**Avis de la Mission Régionale d'Autorité environnementale
Nouvelle-Aquitaine
sur un projet de ferme agrivoltaïque
à Champdeniers (79)**

AVIS NA-2025-010923/A P

Localisation du projet :	Commune de Champdeniers (79)
Maître d'ouvrage :	Société EREA ingenierie
Avis émis à la demande de l'Autorité décisionnaire :	Préfet des Deux-Sèvres
En date du :	19/12/2025
Dans le cadre de la procédure d'autorisation :	Délégation

Localisation du projet – extrait étude d'impact page 25

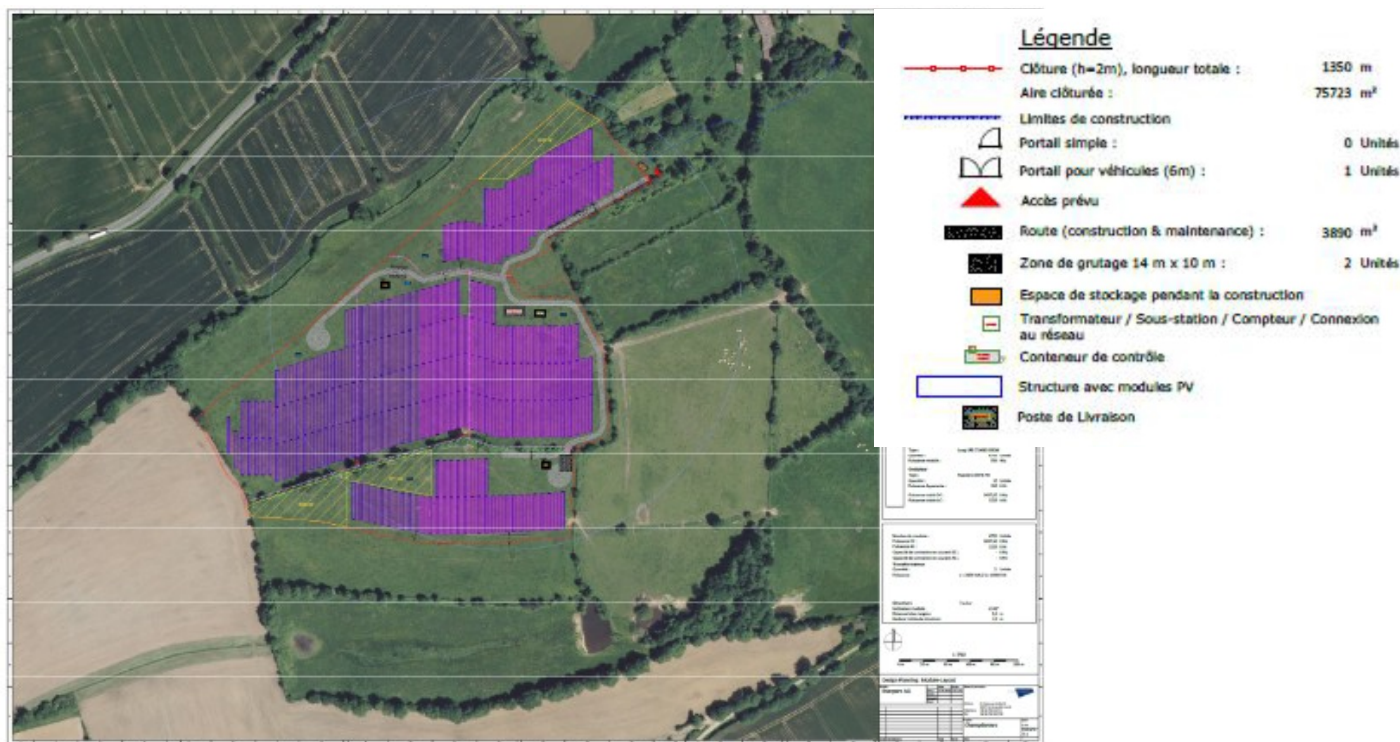
Selon une pré-étude élaborée par le gestionnaire du réseau de distribution GEREDIS pour le compte du porteur de projet, une hypothèse de **raccordement au réseau de distribution de l'électricité** est formulée à 3,4 km du parc solaire (tracé page 42 de l'étude d'impact). Le dossier présente en page 218 des critères généraux de faisabilité d'un raccordement, et considère sans précisions supplémentaires que les impacts du raccordement du projet seront nuls, en page 277.

La MRAe rappelle que le raccordement du parc photovoltaïque, bien que faisant l'objet d'une procédure distincte portée par le gestionnaire du réseau, est un élément fonctionnel et donc une partie intégrante du projet global de parc photovoltaïque. Ainsi, l'étude d'impact doit porter sur le projet dans son ensemble, car il s'agit d'appréhender, et ce le plus en amont possible, l'impact global du projet sur l'environnement, afin que les mesures d'évitement, de réduction, voire de compensation soient les plus efficaces possibles.

La MRAe recommande donc de présenter l'ensemble des enjeux environnementaux liés aux opérations de raccordement et de démontrer l'absence d'impacts sur l'environnement en lien avec le
